RECOURS GRACIEUX

1284, Avenue Roger Salengro

Numéro de dossier : PC 092 022 22 00010

Demandeur du permis de construire : SCCV CHAVILLE RS

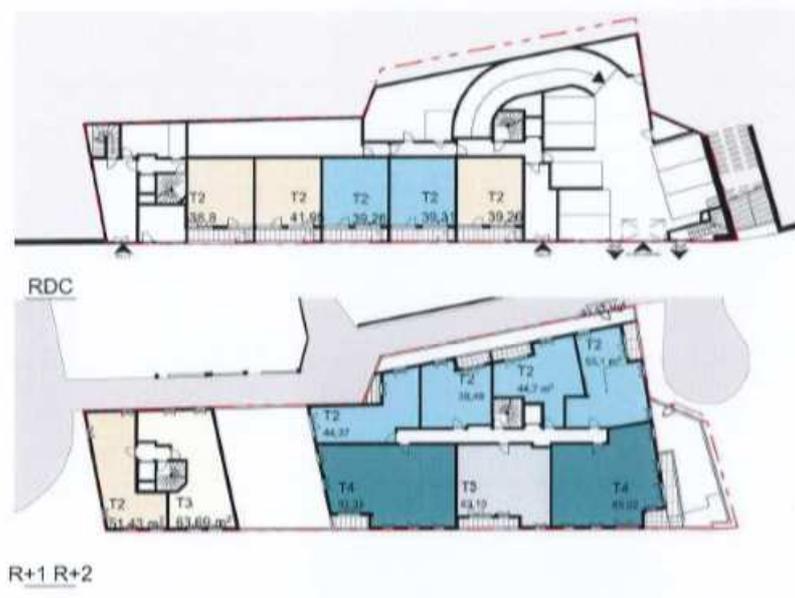
De plus, la taille à l'âge adulte des arbres sur dalle ne sera jamais celle des arbres existants :

L'article 13.2.1.3 n'est pas respecté.
